泊発電所3号炉

施設の耐震評価に用いる地盤の液状化の評価方針

令和5年5月11日
北海道電力株式会社

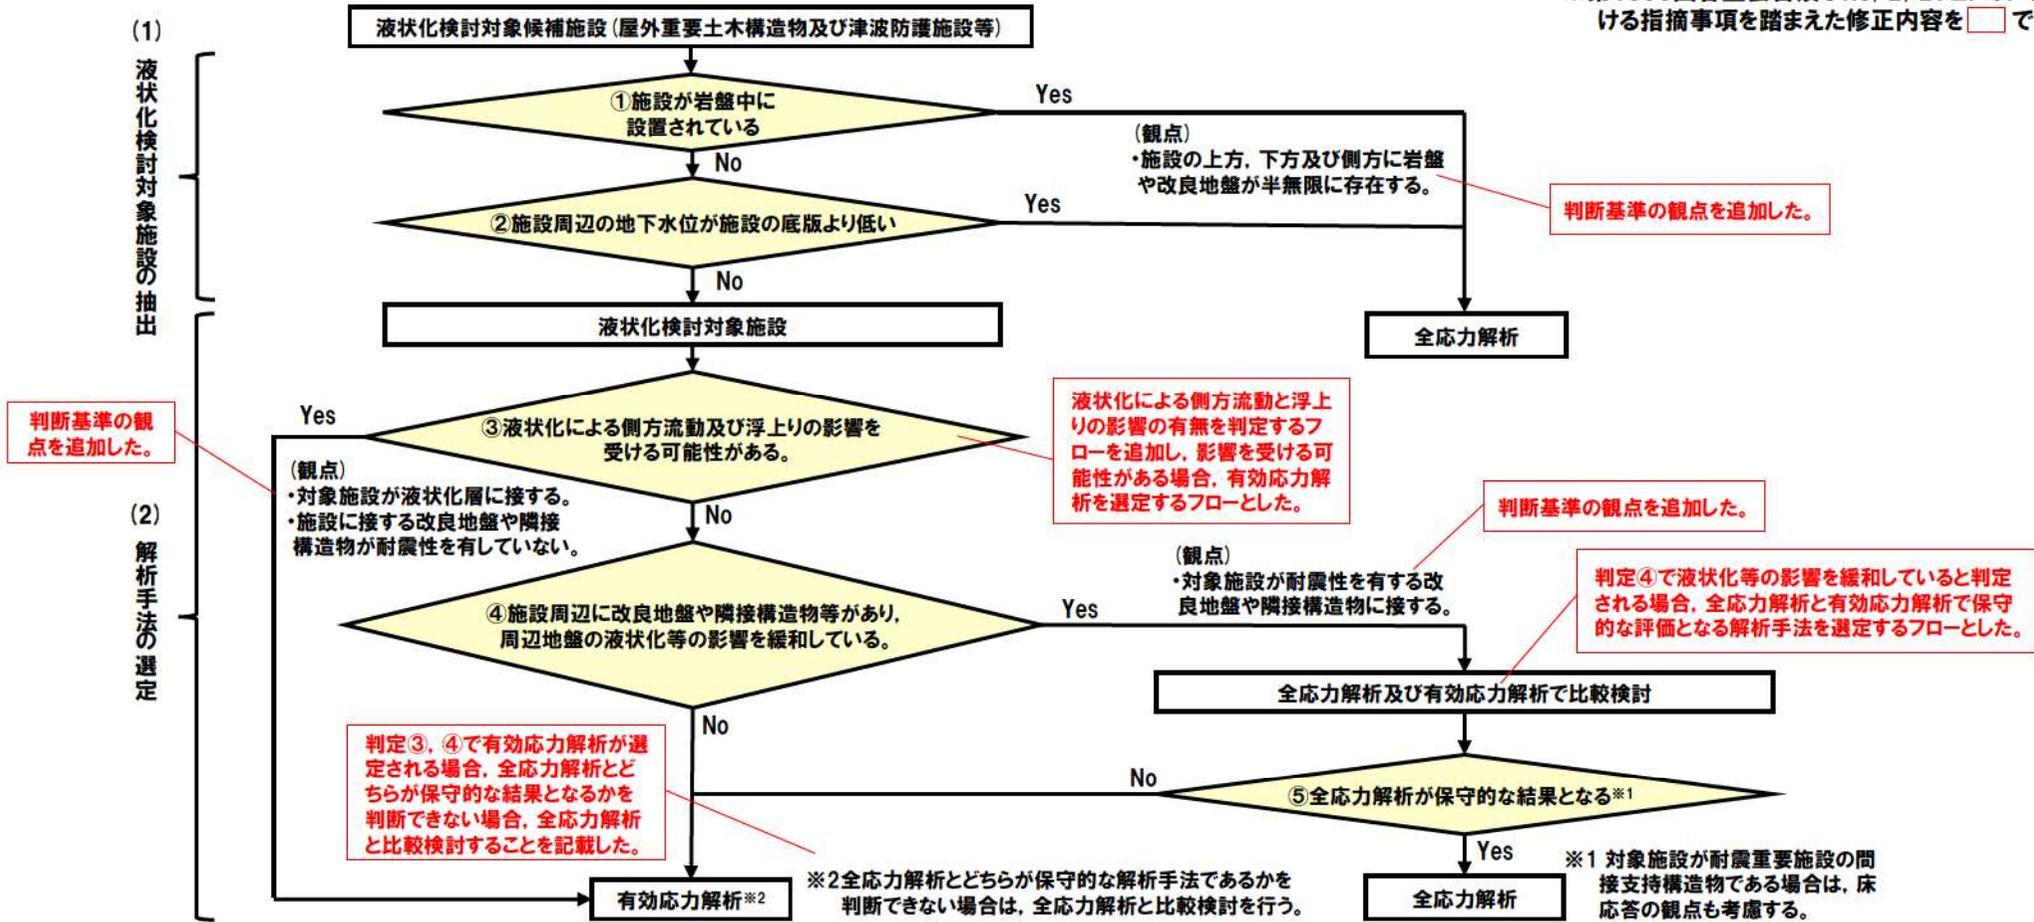
【指摘事項 221206-10】

液状化検討対象施設が改良地盤等に囲まれている場合における地盤の液状化等を考慮しない耐震評価手法を選定する際の考え方については、以下に示す内容を踏まえて説明すること。

- 改良地盤等が耐震性を有していること。
- 液状化検討対象施設について、改良地盤等の外側の地盤に液状化等が生じる場合及び液状化等が生じない場合のいずれの場合においても、それぞれの評価が可能な解析の結果同士の比較によって、当該施設の安全機能が損なわれるおそれがないことを定量的に示す方針であること。
- 液状化検討対象施設が改良地盤等の内側に局所的に分布する地盤の液状化等による浮上りの影響を受けないこと。

- 液状化検討対象施設の選定及び解析手法選定フロー（屋外重要土木構造物及び津波防護施設等※）を、以下に示す考え方に基づき、見直した（修正後の液状化検討対象施設の選定及び解析手法選定フローをp7に示す）。
- 改良地盤が耐震性を有している場合と有していない場合で、異なる解析手法が選定されるフローとした。
- （判断④）液状化等の影響を緩和していると判定される場合、有効応力解析と全応力解析の比較検討を行い、全応力解析と有効応力解析で保守的な結果となる解析手法を選定する（耐震性を有する改良地盤や隣接構造物の外側の地盤の液状化による影響等を評価する）。
- （判断③）液状化による側方流動及び浮上りの影響の評価では、施設が液状化層に接している場合及び施設周辺の改良地盤や隣接構造物が耐震性を有していない場合は有効応力解析を選定する。

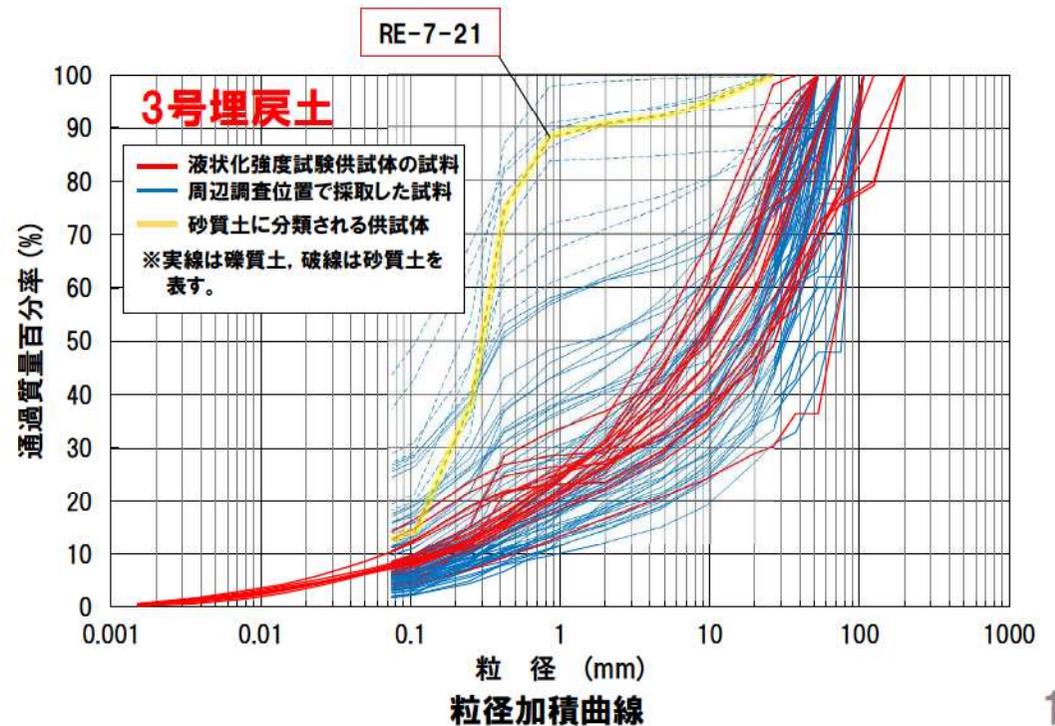
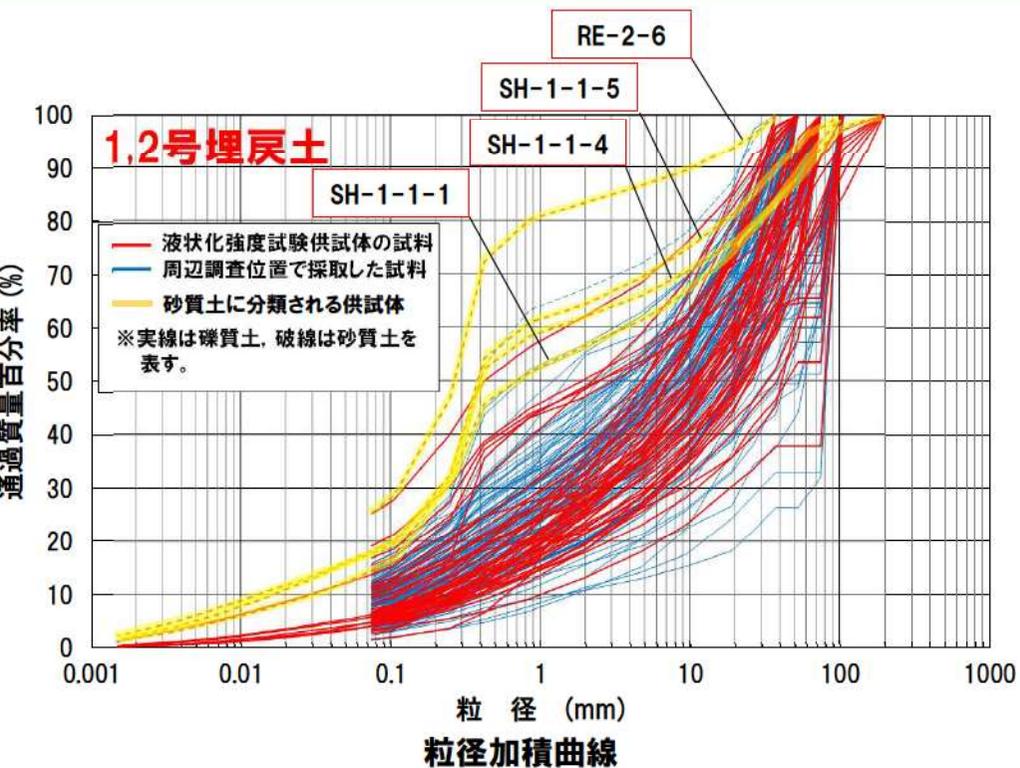
【指摘事項 221206-07】

埋戻土の粒度分布について、以下に示す内容を整理した上で、埋戻土の複数の粒径加積曲線の敷地内における分布の傾向を分析して説明すること。また、当該分析結果を用いて、液状化強度試験の試料採取位置の代表性確認の指標としての妥当性を説明すること。

- 粒度試験に用いた試料の採取位置、標高及びボーリング柱状図における地質
- 建設時における埋戻土の施工及び品質管理

○ 埋戻土の粒度分布に用いた試料の採取位置等※1と品質管理等※2を整理した結果及び敷地内の埋戻土における液状化強度試験位置の粒度分布の傾向を分析した結果を以下に示す（詳細は[4条-別紙9-添付資料-9]を参照）。

- 埋戻土は三角座標による分類では砂質土及び礫質土で構成され、液状化強度は砂質土で低い値、礫質土で高い値を示す傾向がある。
- 粒度分布と液状化強度には相関が認められることから、埋戻土の試料採取位置の代表性確認指標として粒度分布を用いることは妥当であると判断する。
